**ΕΝΙΑΙΑ ΑΡΧΗ ΔΗΜΟΣΙΩΝ ΣΥΜΒΑΣΕΩΝ**

2. Επειδή, με την υπ' αριθμ. ... Διακήρυξη, προκηρύχθηκε δημόσιος ανοικτός διεθνής Διαγωνισμός για την κατασκευή του έργου με αξιολόγηση μελέτης «Αξιοποίηση ...» με κριτήριο κατακύρωσης της πλέον συμφέρουσας από οικονομική άποψη προσφοράς βάσει τιμής, ο οποίος αναρτήθηκε στο Κεντρικό Ηλεκτρονικό Μητρώο Δημοσίων Συμβάσεων (Κ.Η.Μ.ΔΗ.Σ.) στις 28.12.2022 με Α.Δ.Α.Μ. ..., καθώς και στη διαδικτυακή πύλη του ΕΣΗΔΗΣ, όπου ο επίμαχος διαγωνισμός έλαβε συστημικό αριθμό ... . Ως εκ τούτου, ο επίδικος διαγωνισμός που προκήρυξε η αναθέτουσα αρχή, ενόψει του αντικειμένου του, της προϋπολογισθείσας αξίας της σύμβασης και του χρόνου εκκίνησης της διαδικασίας ανάθεσης εμπίπτει στο πεδίο εφαρμογής του Βιβλίου IV του Ν. 4412/2016.

### Αριθμός απόφασης: 1275/2023

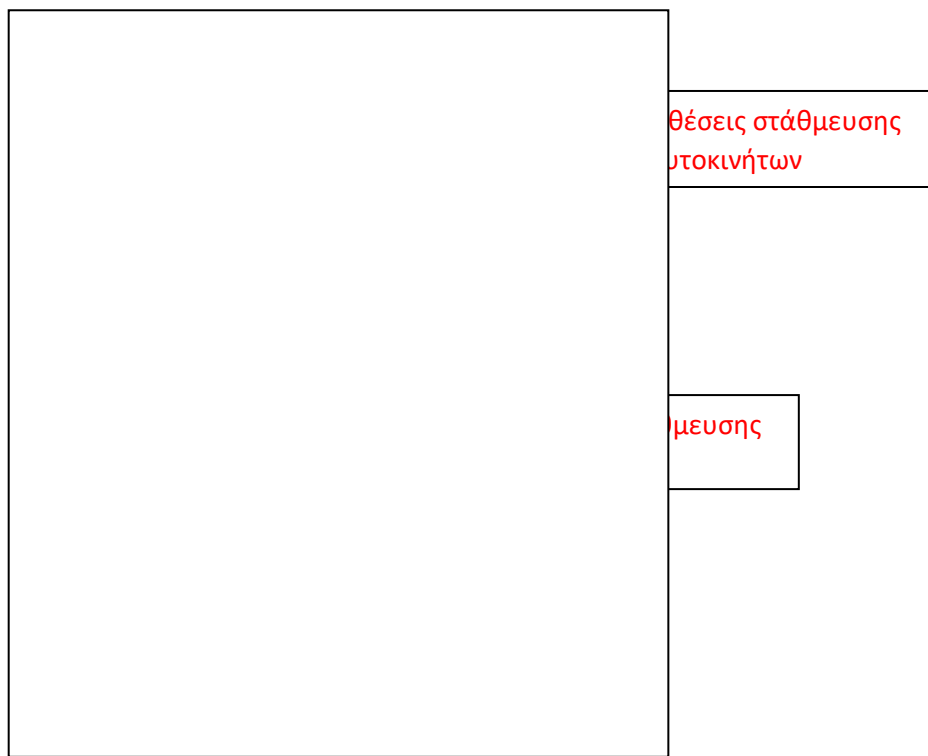
38. Επειδή, ως προς τον υπό στοιχ. Θ' λόγο της προσφυγής, στη με αριθμ. πρωτ. .../20.07.2023 έκθεση τ... Ειδικ... Επιστήμονα Ε.Α.ΔΗ.ΣΥ ειδικότητας Χημικού Μηχανικού κ... ..., που κατά τα προαναφερόμενα ζητήθηκε αρμοδίως αναφέρονται τα κάτωθι «*Η ζητούμενη από τη μελέτη ικανότητα και απαίτηση είναι για παροχή 10 m<sup>3</sup>/h σε μανομετρικό 50 m,[...]. Το σημείο λειτουργίας του πιεστικού συγκροτήματος νερού χρήσης που δίνει ο προμηθευτής (ονομαστική δυναμικότητα) σε συχνότητα 50 Hz (10,3 m<sup>3</sup>/h και σε μανομετρικό 52,8 m), δεν είναι το πραγματικό σημείο λειτουργίας του πιεστικού συστήματος, καθώς αυτό υπολογίζεται από τις καμπύλες του πιεστικού συγκροτήματος και της αντίστοιχης αντλίας, οι οποίες δείχνουν λειτουργία στο προαναφερθέν σημείο σε συχνότητα 48,7 Hz και με απορροφώμενη ισχύ 1,93 kW, όπως προκύπτει και από την ακόλουθη απεικόνιση της καμπύλης λειτουργίας:*

Έτσι η περίσσεια ισχύς προκύπτει  $2,2/1,93 = 14\%$ , (που καλύπτει την προδιαγραφόμενη περίσσεια ισχύος του 10%)». Συνεπώς, βάσει των ανωτέρω, κατά την κρίση του Κλιμακίου, ο παρεμβαίνων πληροί την επίμαχη προδιαγραφή και ο υπό στοιχ. Θ' λόγος της προσφυγής θα πρέπει να απορριφθεί ως αβάσιμος.
